**Anregungen aus der Öffentlichkeit (Offenlage)**

Betr.: Bebauungsplan Nr. 16, 10. Änderung  
Bezug: Bekanntmachung im Amtsblatt

**Betr.: Bebauungsplan Nr. 16 "Bonner Straße/Swistbachaue", 10. Änderung**

Abbildung 1

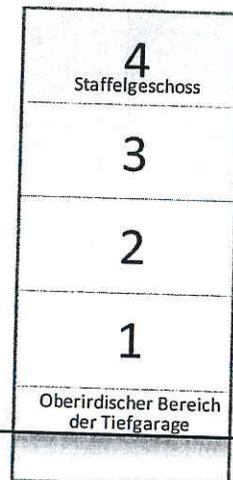
Aktuell geplant ist eine 3-geschossige Bebauung plus 1 Staffelgeschoss für alle 4 Baukörper, d.h. eine optisch 4-geschossige Bebauung, durchzuführen. Diese optisch 4-geschossige Bebauung wird noch um die ca. 1,5 Meter der zu Hälfte oberirdischen Tiefgarage erhöht, somit kann aus unserer Einschätzung (Laiensicht) von einer optisch höheren Bebauung als 4 Geschosse für alle 4 Baukörper gesprochen werden (wenn dies auch aus strikt baurechtlichen Gesichtspunkten sicherlich nicht zutreffend ist; vgl. schematische Abbildung 1).

Die in der Begründung ausführlich erläuterte Höhenentwicklung und -festsetzung zeigt, dass von einer Überhöhung der geplanten Gebäude gegenüber dem rechtskräftigen Bebauungsplan nicht gesprochen werden kann.

Das öffentliche Interesse, einen baulich markanten und städtebaulich modernen neuen Stadteingangsbereich zu gestalten, wird an dieser Stelle nicht in Frage gestellt. Private Belange, wie z. B. Verschattung (neue Bebauung liegt im Norden der vorhandenen Bebauung), Aussicht in den Stadt-Landschaftsraum (wird durch den bestehenden Rechtsplan bereits behindert), Gefühl der Einengung der bestehenden Einfamilienhäuser (Entfernung zwischen dem nächstliegenden Einfamilienhaus und dem Bauvorhaben beträgt ca. 25 m) werden hinsichtlich der Betroffenheit keine nachhaltigen Störungen oder Beeinträchtigungen gesehen.

Die Entfernung von ca. 25 m zu dem geplanten Baukörper zeigt, dass es keine Abstandsproblematik gibt, statt der bauordnungsrechtlich vorgesehenen 0,8 H wird ca. 2 H eingehalten.

Der Anregung, die Höhe an dem vorhandenen Nachbarhaus zu orientieren wird nahezu gefolgt. Eine Orientierung der Höhenentwicklung an den Einfamilienhäusern erscheint aus städtebaulichen Gründen fraglich. Die Gebäudehöhen entwickeln sich auch aus der Geländetypologie. Einfamilienhäuser sind in Meckenheim typischerweise ein- und zweigeschossig, während Mehrfamilienhäuser mit Fahrstuhlerschließung mindestens drei- und mehrgeschossig typisch sind. Die vier Wohnebenen fügen sich hier in die Situation der vorhandenen Bebauung mit ihren hoch aufragenden Dächern entlang der Bonner Straße ein und zeigen eine moderne Gestaltung und keine historisierende Satteldacharchitektur mit vielen unterschiedlichen Giebeln und Gauben zur weitergehenden Dachnutzung.

Abbildung 2

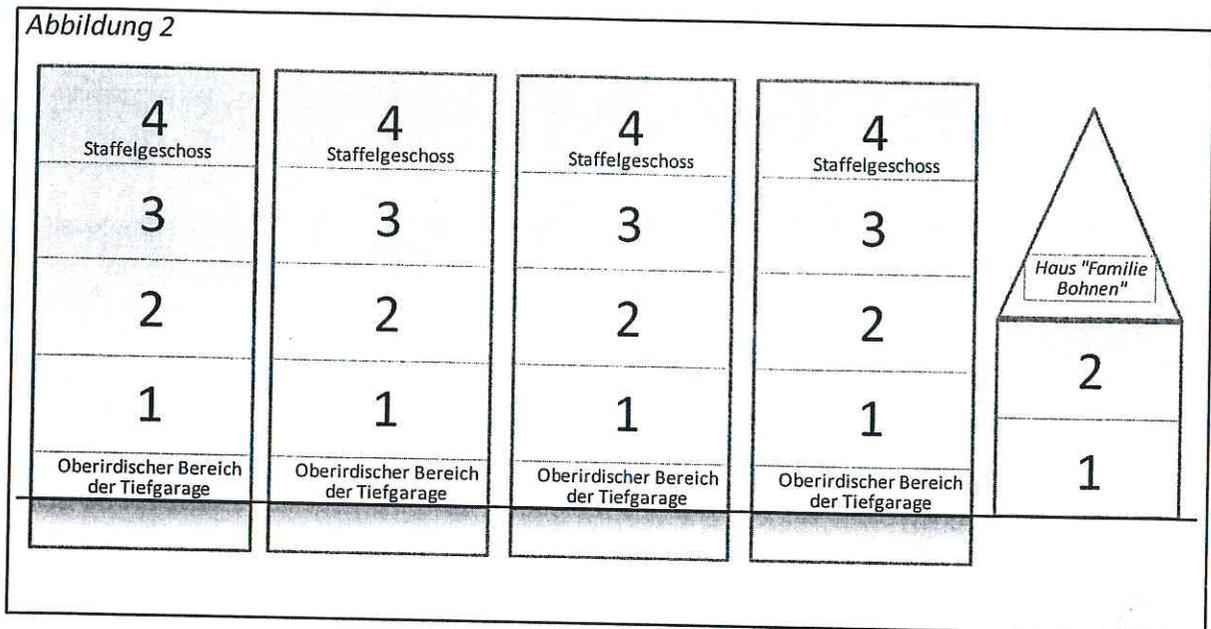
- Richtig ist, dass das Nachbargebäude (Haus der Familie Bohnen) ein 2-geschossiges Haus mit hohem Dach ist.  
Aktuell geplant ist die Höhe der Bebauung der vier Baukörper durch die Firsthöhe des Hauses Bohnen zu rechtfertigen. Die Planung vergleicht damit 3 Vollgeschosse plus 1 Staffelgeschoss mit einem Dachfirst von einem 2-geschossigen Haus. (vgl. schematische Abbildung 2).

Ein ganz wesentlicher städtebaulicher Aspekt ist es, den Übergang der Neubebauung an das südlich bestehende Nachbargebäude harmonisch zu gestalten. Aus diesem Grunde wurden die Trauf- und Firsthöhen des bestehenden Hauses mit TH = 173,46 m NN, entspricht 6,30 m über Gehweghinterkante und FH = 179,70 m NN, entspricht 12,54 m über Gehweghinterkante (167,16 m ü. NN) ermittelt. Die anschließende Bebauung ist mit einer Gebäudehöhe (Attika des zurückspringenden Dachgeschosses) = 13,6 m über dem Bezugspunkt BzPH1 (166,95 m ü. NN) geplant. Das entspricht einer Höhe rund 13,4 m bezogen auf den Bezugspunkt der Nachbarbebauung mit 167,16 m ü. NN.

Um Überhöhungen zu verhindern, wird deshalb die maximale Gebäudeoberkante (Oberkante Attika Dachgeschoss) mit 14,0 m beziehungsweise im nördlichen Bereich 14,5 m festgesetzt.
